Bovengrondse stookolietank

Datum keuring: 09/07/2026 **Inspecteur:** Thibault Vanhoutte
ID-label: Tank voor
Merk en type meettoestel: Testo 312-3 Serienummer: 02489124/301

Type Comformiteitsattest controle reservoirs Vlaanderen beperkt onderzoek volgens VLAREM

OPMERKINGEN - INBREUKEN - NOTA'S

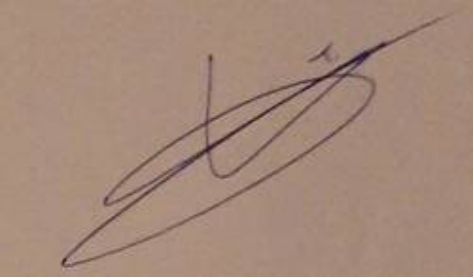
- Nota De identificatieplaat van de tank is niet aanwezig / niet leesbaar
- Nota Het ingebruiknameverslag ontbreekt
- Nota Voorafgaand verslag van periodieke controle ontbreekt
- Nota De bovengrondse houder is tegen verdere corrosie/roestvorming te beschermen
- Rood Er is geen waarschuwing- of overvulbeveiligingssysteem aanwezig
- Rood De dichtheid van kranen, koppelingen en toebehoren moet gegarandeerd zijn
- Rood Een gepaste ontluchting op de houder ontbreekt of is onvoldoende gedimensioneerd
